RAPPORT

STORMFLODSSIKRING AF KERTEMINDE VURDERING AF FORUNDERSØGELSE

08/02/2018 REV 0

SWECO DANMARK A/S

Figur 4 Sydligste 80 m før PAX.

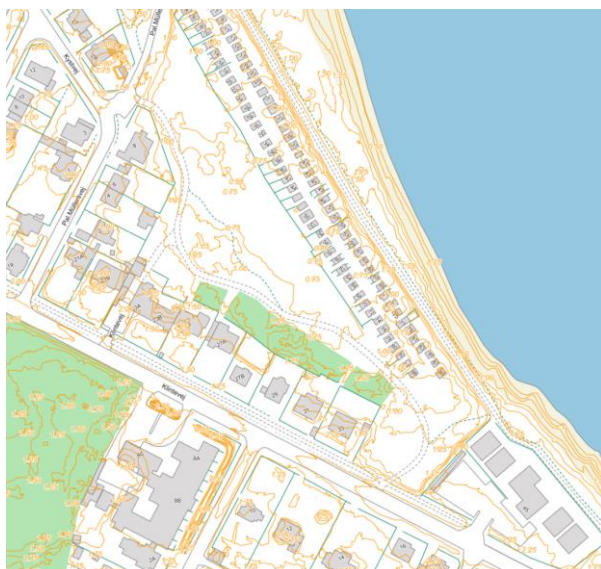
Rapporten påpeger, at diget på de sydligste 80 m af stranden før PAX ende af stranden startende 80 m fra PAX ligger så tæt på stranden, at det ikke kan udbygges på forsiden af diget. Rapporten skriver, at der skal udføres en mur langs stien eller at det eksisterende dige skal udbygges på indersiden. Et dige på indersiden vil dog komme til at lægge helt tæt op af de eksisterende sommerhuse, da afstanden kun er omkring 10 m fra center af den eksisterende sti, så denne løsning bør uddybes i rapporten for at klargøre hvad konsekvensen bliver. Ligeledes ville en uddybning af løsningen med et murværk være med til at klargøre, hvorledes det tænkes udformet.

Figur 6 Højvandsmur langs promenaden fra forundersøgelsesrapporten (Figur 7.5).

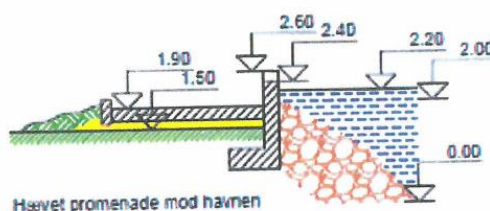
Promenademurens topkote på +2,60 er i rapporten bestemt ud fra ovenstående bølgetillæg. Sweco har forsøgt at vurdere bølgehøjden i havnebassinet foran promenaden. Under en stormflod hvor vandstanden er +2,10 m er molerne under vand da de har topkote

+1,40. Bølgen vil sandsynligvis bryde ved passagen over molerne og reduceres til 0,5-0,6 m's bølgehøjde. Bådebroerne er også med til at dæmpe bølgerne i bassinet så bølgehøjden bliver lidt mindre inde ved stenkastningen. I indsejlingen til havnebassinet vil dæmpningen dog være lidt mindre. Det vil således være behov for afledning af vandet der skylles ind over promenademuren. Sweco mener at promenademurens topkote på +2,60 m er rimelig. Rapporten nævner at såfremt at der accepteres større bølgeoverskyl så kan murens topkote sænkes 20 cm. Sweco efterspørger en kvantificering af det større bølgeoverskyl.

Som forundersøgelsen nævner skal åbninger i muren sikre passage til bådebroerne og under stormflod skal der placeres skot i åbningerne. Sweco kan ud fra tilgængelige plan-kort fra Kerteminde havn (google earth) se at bådebroerne er omkring et par meter brede, mens at de to ramper ud for kajakklubben er henholdsvis 30 m og 10 m brede. Såfremt der er behov for så brede åbninger i højvandsmuren skal disse indtænkes i forhold til hvorledes disse lukkes under højvande, specielt åbningen på 30 m. De mindre åbninger antages lukket med skot og evt. kan skot også anvendes på de bredde åbninger, men det bør undersøges. Det skal sikres, at der er uddannet mandskab til at isætte skot, da bare én åbning som ikke lukkes under en stormflod vil betyde, at stormflodssikringen ikke virker og at vandet kan passere og løbe ind til det bagvedliggende område. Dette er således en risiko.

Sweco mener at det overordnede skitsemæssige design af højvandsmuren virker rimeligt. Sweco har ikke udført statisk beregning af konstruktionen.

Sweco mener, at man alternativt kan overveje at trække muren nord for slusen langs med promenaden over på den modsatte side af vejen for at skabe plads til at muren kan udformes som eller med bænke. Herved kunne man sidde og fortsat have frit udsyn til havnens skibe i det daglige brug. Toppen af muren kunne afsluttes med en azobétræ, hvorved muren ville virke som bænke som man har set i andre havne. Der kunne udformes trappetrin foran bænken eller der kunne monteres bænke på muren. Der kunne på den måde tænkes i at gøre muren mere rekreativ. Dette betyder dog at vejen mellem muren og stenkastningen vil blive oversvømmet under stormflod.

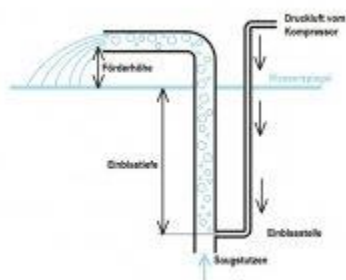
- Lukket grube, størrelse ca. 75 m x 12 m, med et låg af 3 stk. sluseporte, udført som stålponter, der understøttes af 3 x 2 stk. lejekonstruktioner i den ene side og linjeunderstøtning på et vederlag på spunsvæggen, der udgør den anden side af gruben.
 - Sweco er enig i konklusionen at vælge en lukket grube på grund af materialeændringen.
 - Sweco har udført overordnede beregninger af de kræfter, der skal overføres til lejekonstruktionerne. Sweco er enig i den vandrette last på 1350 kN/leje, men anbefaler at den opadrettede last kontrolleres (Sweco får umiddelbart en noget større opadrettet kraft).

Uanset der måtte ligge aflejrede sedimenter på porten, f.eks. 0,5 m, vil sluseporten lukke op, men hvis sandet ikke på en eller anden måde fjernes, vil de aflejrede sedimenter forhindre porten i at lukke helt op.

Aflejrede sedimenter på porten indebærer yderligere at vægten af disse skal indregnes og således påvirker størrelsen af anlægget. Sweco anbefaler derfor, at der forsøget stables en procedure på benene for aktiviteter, der skal friholde sluseportene for sand. Evt en jævnlig mobilisering af sluseportene.
